Rapport de contrôle d'installations électriques à basse et à très basse tension

RÉF. 45/2026/67156/D02-1

DATE DU CONTRÔLE 07/05/2026 (09:00 - 12:45) AGENT VISITEUR Mateusz Bargielski
ADRESSE DU CONTRÔLE Avenue Démosthène Poplimont 43 (étage 1) - 1083 Ganshoren TYPE DE CONTRÔLE Visite de contrôle vente ancienne installation (8.4.2.)

Croquis de position élémentaire et descriptif sommaire des tableaux

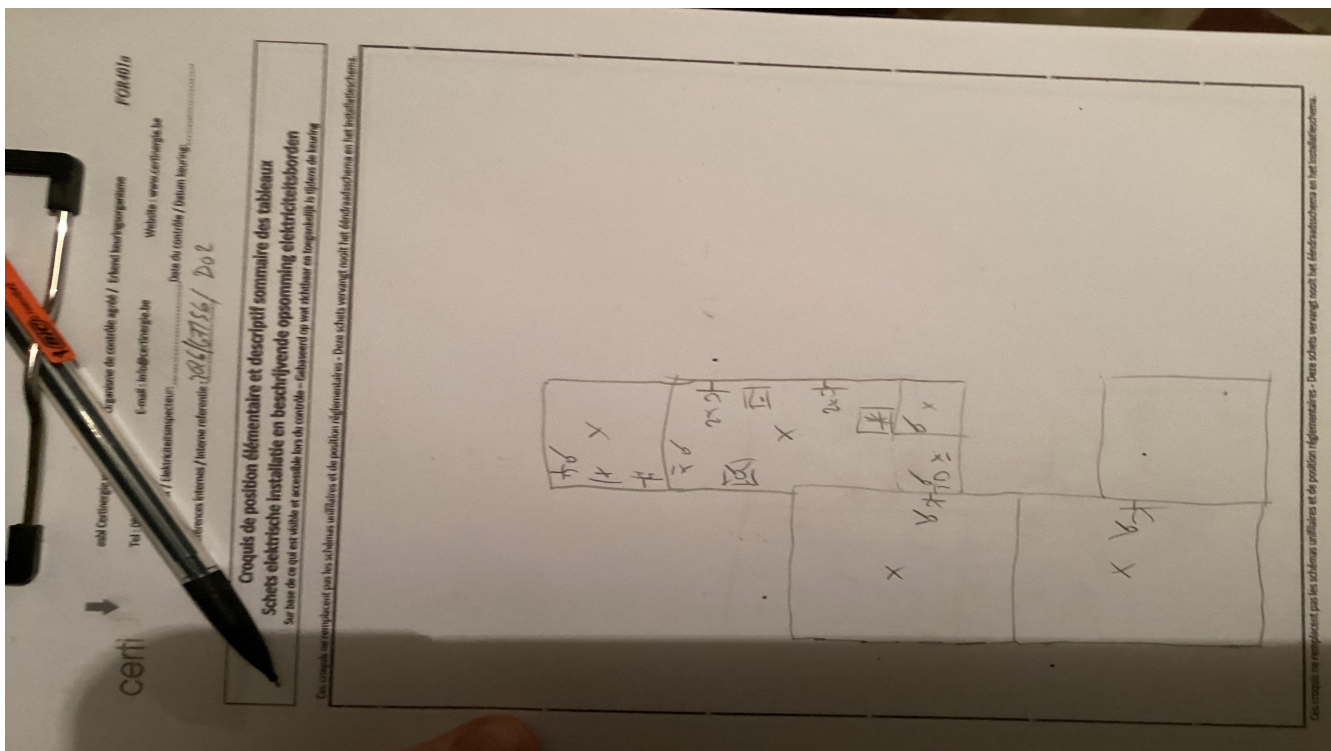
Conformité schéma(s) unifilaire(s) et plan(s) de position Pas OK | Nombre de tableaux 2 | Nombre de circuits 2/1/8

Description tableau(x) voir plan(s) dans annexe(s)
